Шестьдесят седьмая сессия

Правила № 127 ООН (безопасность пешеходов)

Предложение по поправкам серии 03 к Правилам № 127 ООН (безопасность пешеходов)

**Представлено экспертом Европейской комиссии от имени
редакционной целевой группы***

Рис. 12
Типичный и нетипичный характер разрушения неорганического стекла

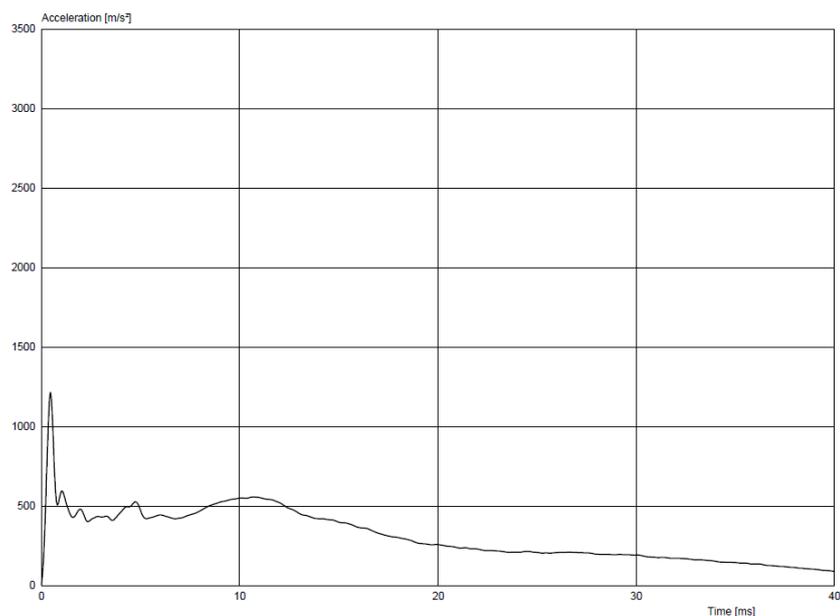
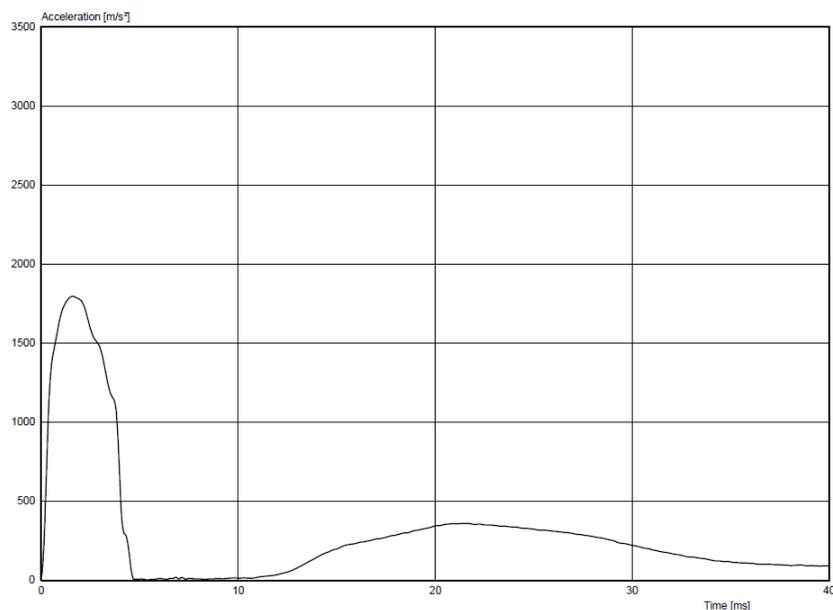
- 2.46 "*Затененная полоса*" означает любую зону остекления с уменьшенным коэффициентом пропускания света, исключая любое матовое затемнение.
- 2.47 "*Нетипичный характер разрушения ветрового стекла*" – это ситуация, при которой ветровое стекло при ударе с использованием модели головы сохраняет свою целостность и не разрушается на протяжении более [1] мсек, что наглядно видно на видеозаписях, сделанных с помощью высокоскоростной камеры, или проявляется на графике зависимости ускорения от времени в виде необычно продолжительного пика со значением ускорения, превышающим [500] м/с², или комбинации пиков, регистрируемых на протяжении более [3] мсек (примеры приведены на графиках 1 и 2, представленных на рис. 12).

График 1: Пример типичного характера разрушения стекла без задержки

График 2: Пример нетипичного характера разрушения стекла, при котором отмечается некоторая задержка».
